MEMO

AAN Waternet
VAN Movares
KENMERK A30-J.J.M.-HS-MEMO-23006193
PROJECTNUMMER RM006527
STATUS Vrijgegeven
VERSIE 1.0
ONDERWERP Memo waternet - relaishuizen - Programma
Hoogfrequent Spoorvervoer Amsterdam Centraal
DATUM 22 augustus 2023

VERSLAG

PROJECT	PHS Amsterdam Centraal - Relaishuizen 1, 2 en 4
PROJECTNUMMER	RM006527
KENMERK	D80-P-HS-VSL-23003999
TYPE VERGADERING	Startoverleg watertoets
PLAATS	MS Teams
DATUM	12 mei 2023
AUTEUR VERSLAG	Movares
AANWEZIG	Waternet Movares
BIJLAGEN	Ppt. PHSA_Watertoets - relaishuizen

PHS Amsterdam	
Relaishuizen	
Onderdeel	: R1 locatie voorkeur gemeente
Datum	: 16-8-2023
Schaal	: 1:1000
Formaat	: ISO A3
Architect	: Charlotte Kok
Getekend	: Charlotte Kok
Versie	: 1.0
Status	: Vrijgegeven
Tekening	: 1
Opdrachtgever:	ProRail

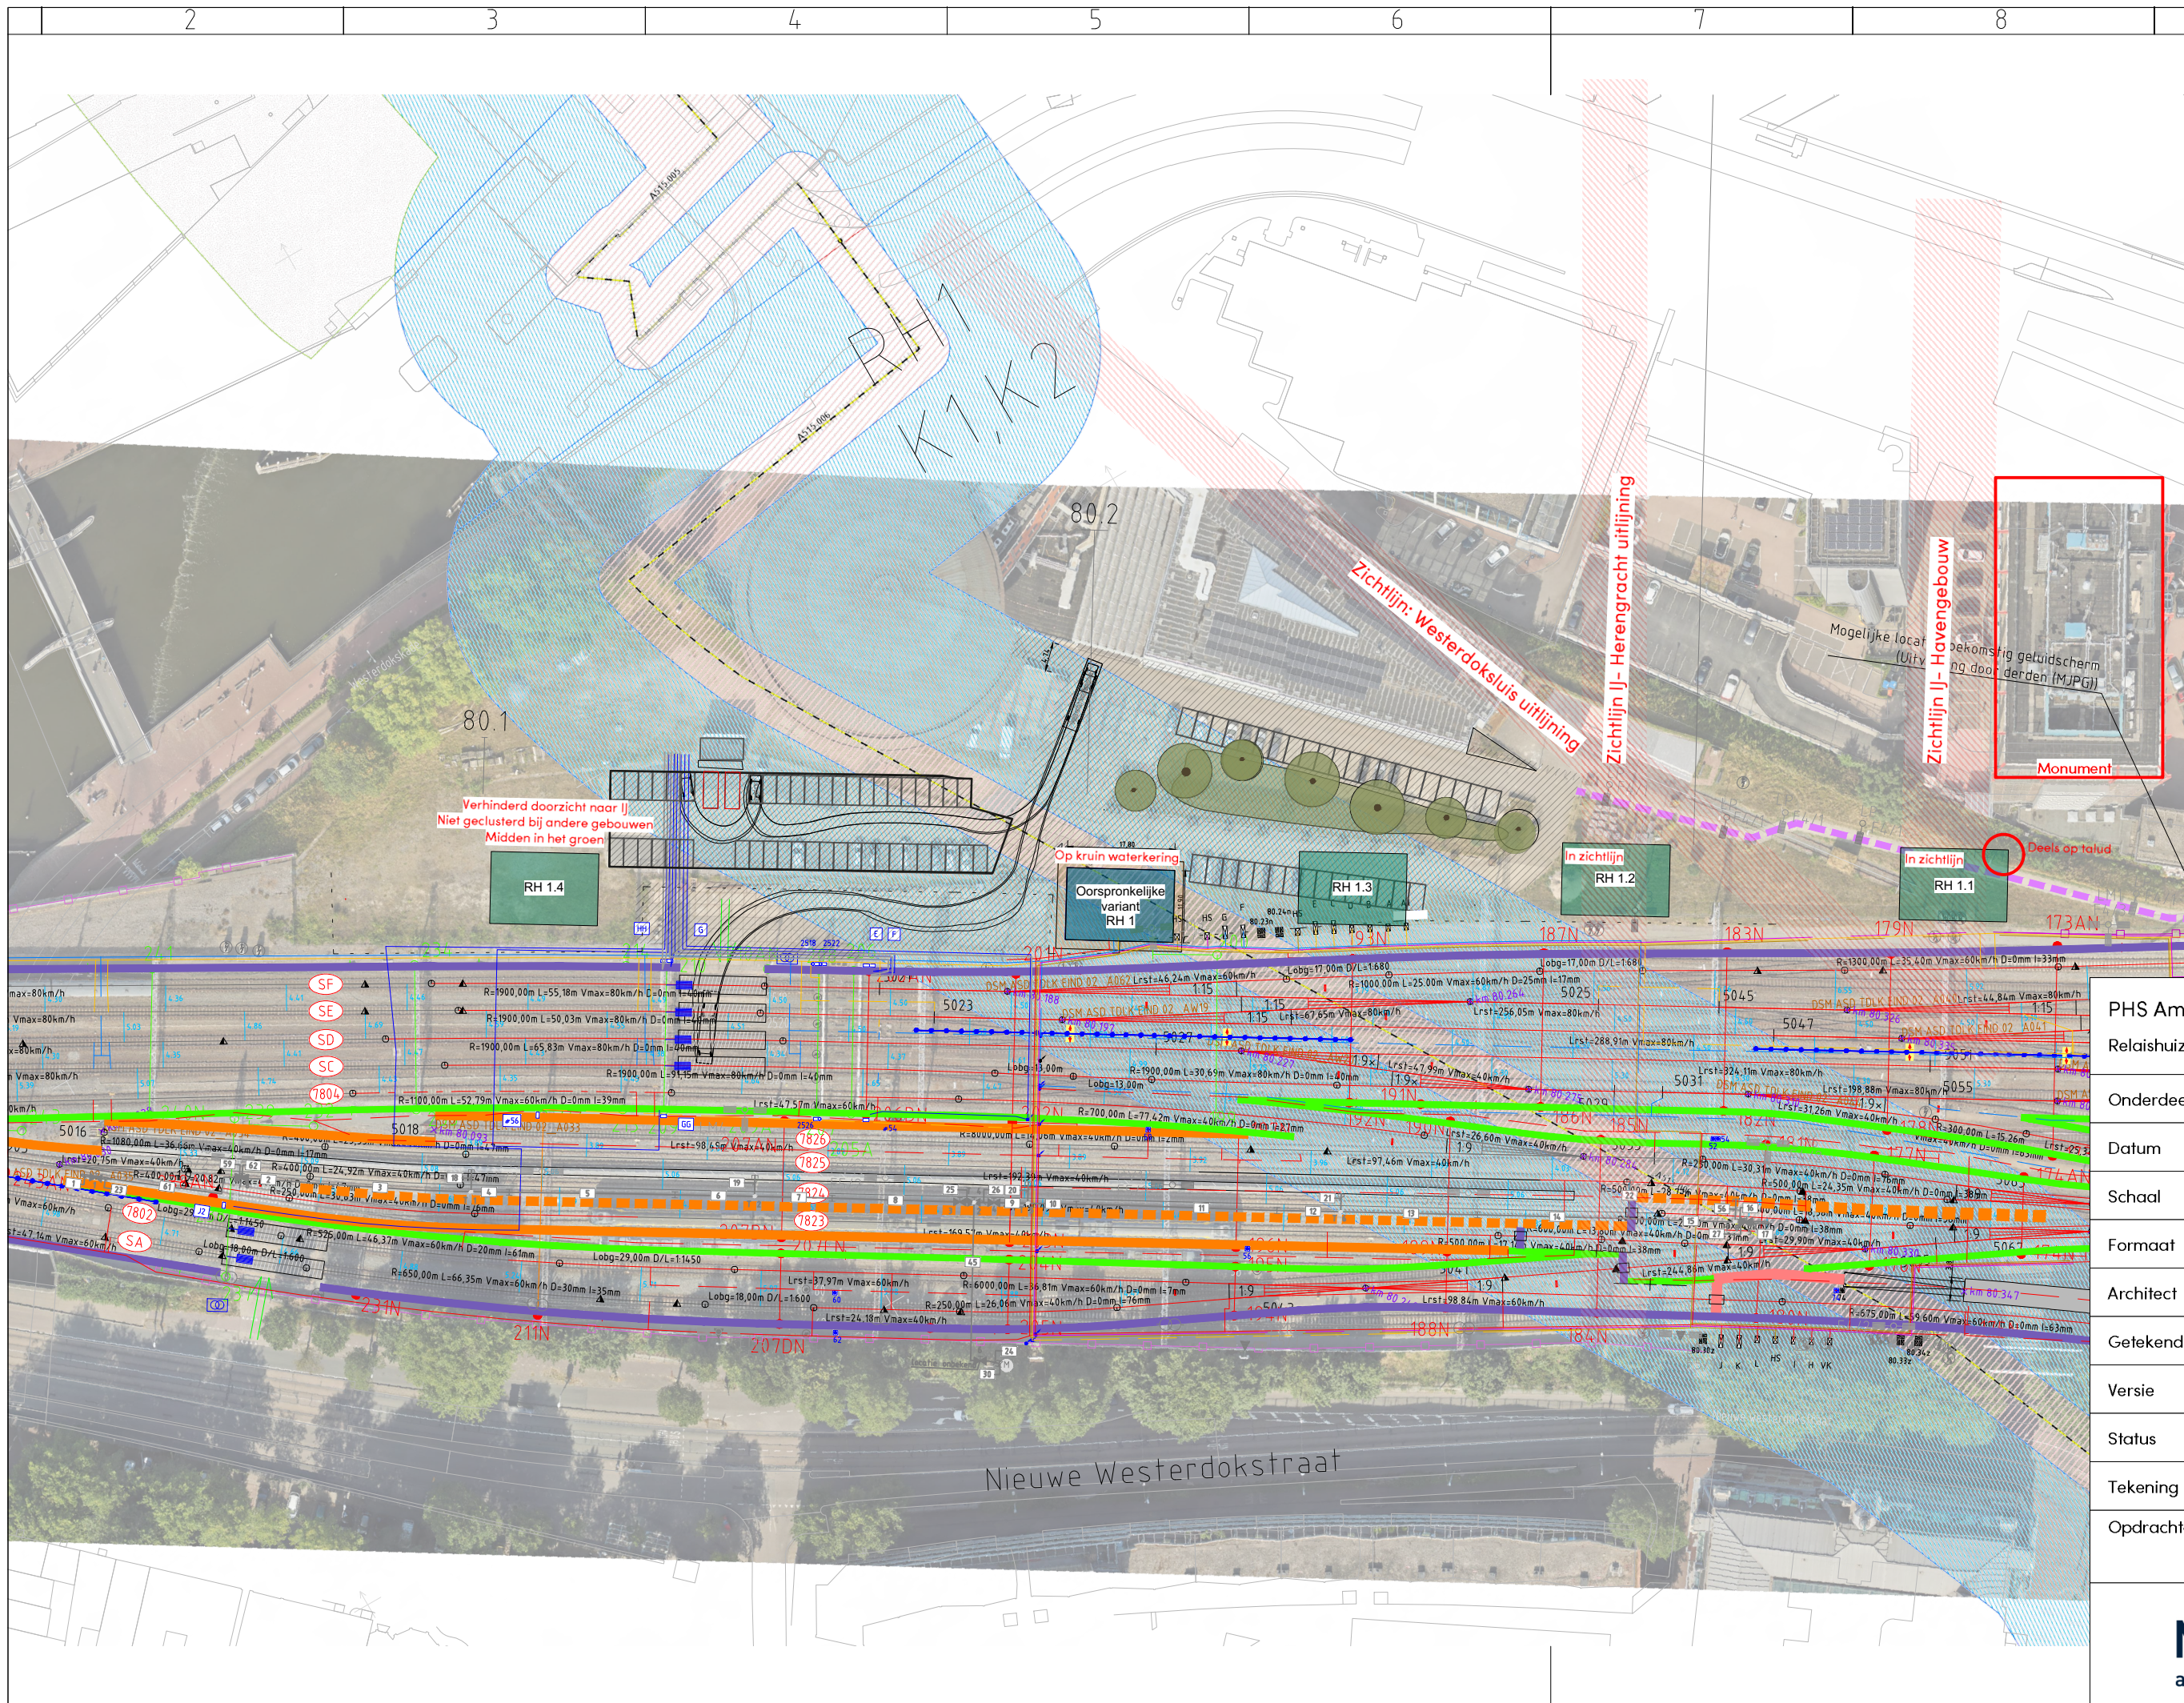
Op de tekening staat een gearceerde rechthoek (groen) met het woordje "tijdelijke" erbij. Wat mij betreft is dat een correcte locatie. Hij valt buiten de kernzone en in de beschermingszone mag je bouwen. Mogelijk is activiteit bouwen in de beschermingszone van een verholen kering zelfs meldingsplichtig ipv vergunningplichtig. Indien er nieuwe kabels (en leidingen?) richting het relaishuis worden gelegd kan dat ook nog vergunningplichtig of meldingsplichtig zijn. Dit hangt af of de kabels/leiding/mantelbuis ook door de kernzone loopt. Ik heb daarom even overlegd met de vergunningverlener. Het beste is een aanvraag in te dienen waarbij alle activiteiten (bouwen, graven, wijzigen kabels en leidingen) zijn aangegeven. De vergunningverlener checkt dan altijd of het meldingsplichtig was of toch vergunningplichtig. Ander optie is alleen een melding in te dienen indien het echt alleen maar om het nieuw te bouwen gebouw gaat.

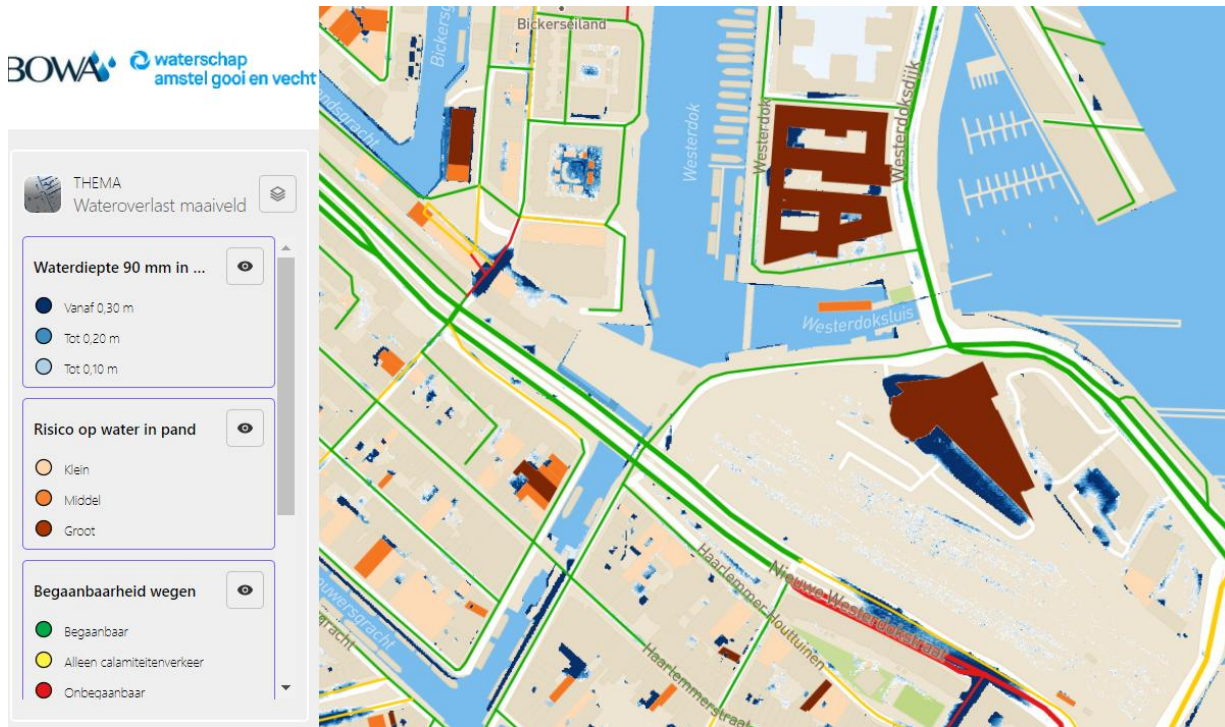
Relaihuus 1: de locatie bevindt zich nu buiten de zones van de verholen secundaire kering. Wat ons betreft prima om het pand op deze locatie te plaatsen. Let op de vereisten (bergen van 60 mm bui en afvoer van max 1 mm/uur) vanuit de Hemelwaterverordening voor nieuwe gebouwen. Uit de [klimaatmonitoring](#) van AGV volgt geen wateroverlast op die locatie bij een bui van 90 mm in een uur. Uiteraard blijft er aandacht nodig om eventueel een te veel aan regenwater "buiten de deur" te houden door het toepassen drempels, verhoogd vloerpeil etc.

Relaishuis 3:

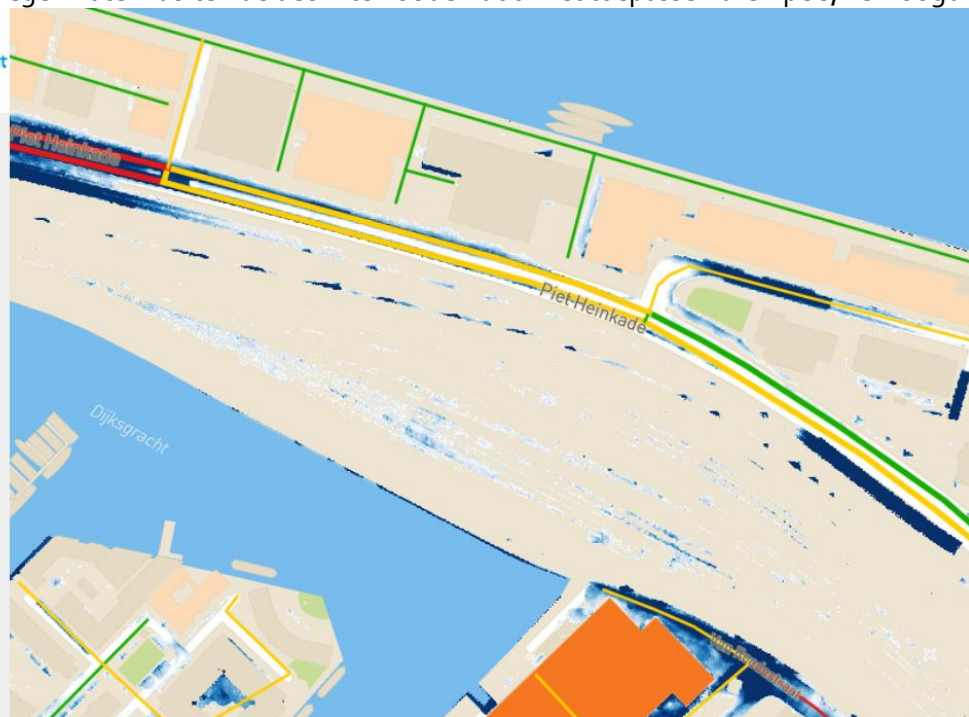
Geen opmerkingen mbt de water. Let op de vereisten vanuit Hemelwaterverordening. Uit de [klimaatmonitoring](#) van AGV volgt enige wateroverlast op die locatie bij een bui van 90 mm in een uur. Daarom geldt ook hier, blijft aandacht houden om eventueel een te veel aan regenwater "buiten de deur" te houden door het toepassen drempels, verhoogd vloerpeil etc.

PHS Amsterdam	
Relaishuizen	
Onderdeel	: R1 locatie voorkeur gemeente
Datum	: 16-8-2023
Schaal	: 1:1000
Formaat	: ISO A3
Architect	: Charlotte Kok
Getekend	: Charlotte Kok
Versie	: 1.0
Status	: Vrijgegeven
Tekening	: 1
Opdrachtgever:	ProRail

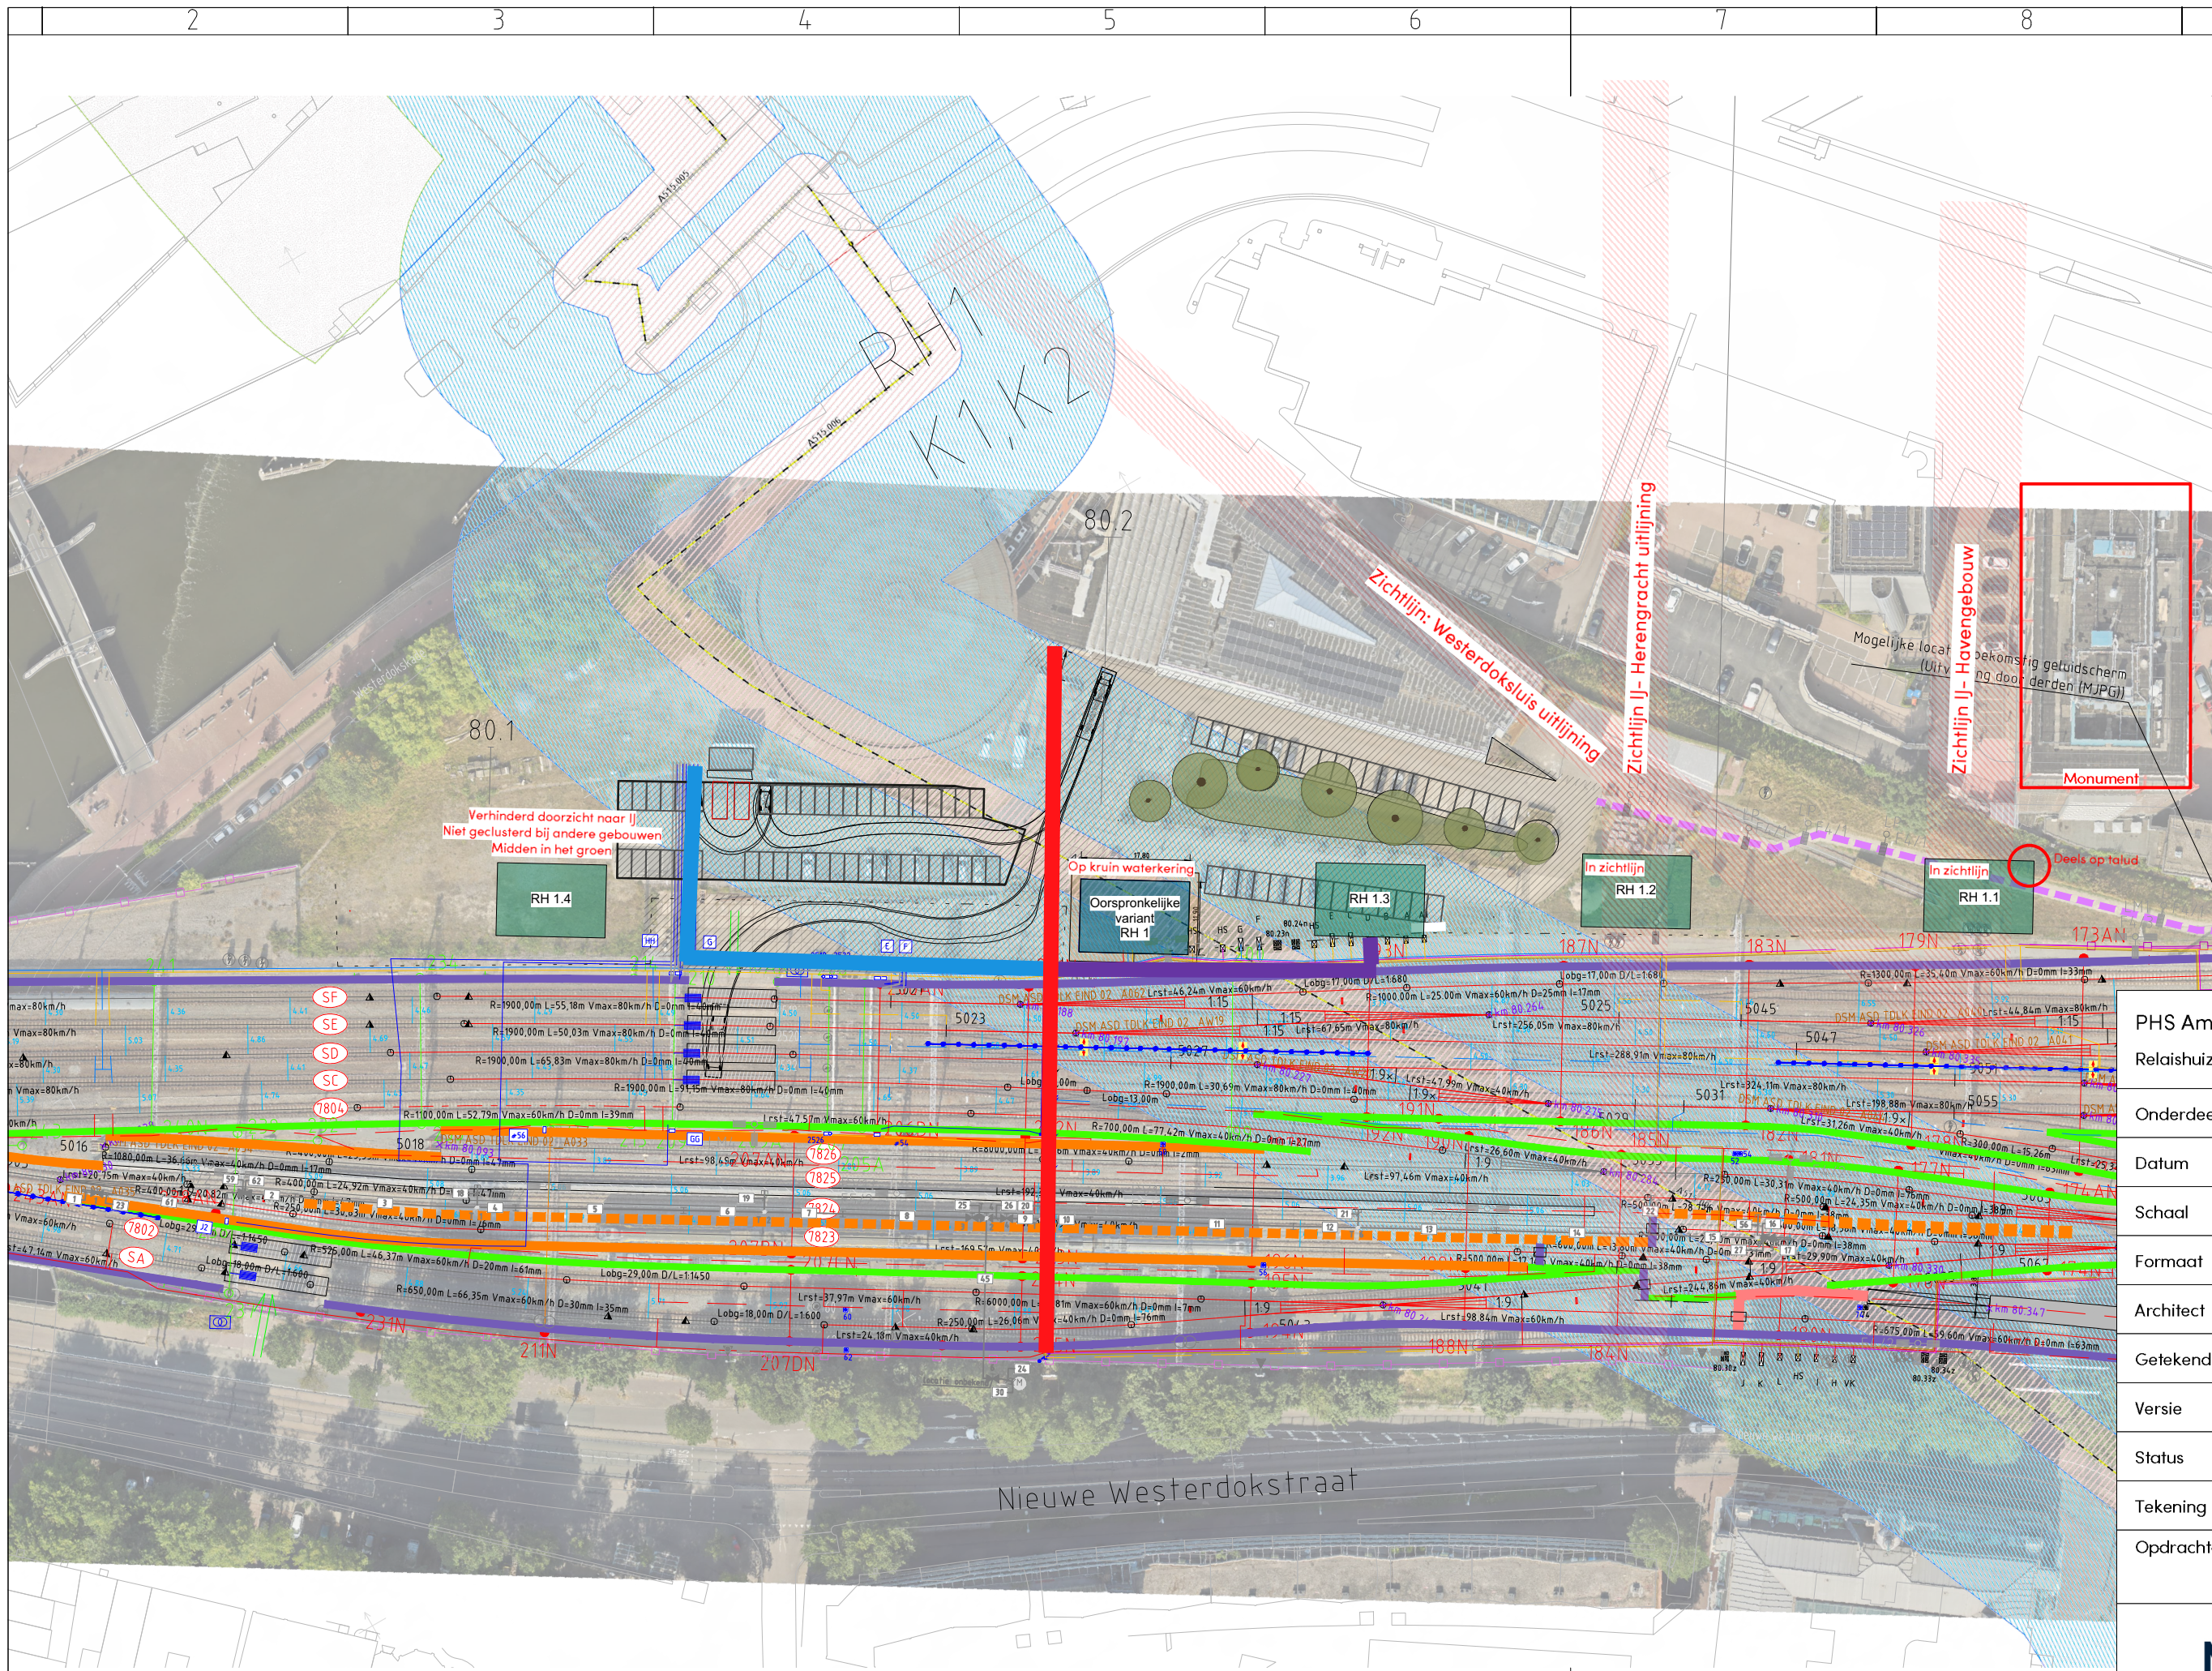
De rode lijn in Bijlage 7 betreft een bestaande kabels en leidingen tunnel die door de kern- en beschermingszone van de verholen kering heen loopt. De onderkant binnenkant van de tunnel ligt op +1,415 NAP ter plaatse van de kernzone (zie ook Bijlage 8). Richting het VLTC-gebouw ligt de onderkant van de tunnel nog lager. De hoogte van de kruin van de verholen kering bevindt zich op +2,0 NAP. Het maaiveld ligt ter hoogte van het punt waar de kabels en leidingen tunnel door de kernzone loopt op circa +5,5 NAP. Aan de noordzijde van het spoor bevindt er zich een opening in de kabels en leidingen tunnel, zodat kabels direct naar het oosten en westen gebracht kunnen worden vanaf de tunnel (zie blauwe en paarse lijn respectievelijk in Bijlage 7).

De grondroerende werkzaamheden voor de bovengenoemde activiteiten, reiken tot niet dieper dan 1,5 meter beneden maaiveld. De werkzaamheden vinden plaats in het grondlichaam van de verholen waterkering (Figuur 2-1). De kruinhoogte van de verholen kering ligt 3,5 meter lager dan het maaiveld (+2,0 NAP ten opzichte van +5,5 NAP respectievelijk).

Naar aanleiding van ons overleg op 24 augustus heb ik gesproken met mijn collega (assetmanager keringen) over de twee opties (1.2 en 1.3) voor de locatie van relais huis 1. We zijn tot de conclusie gekomen dat we geen bezwaar hebben tegen optie 1.3 (in de beschermingszone van de kering), mits de werkzaamheden en het gebouw voldoen aan de eisen en voorschriften zoals geformuleerd in de Keur van het waterschap Amstel, Gooi en Vecht.
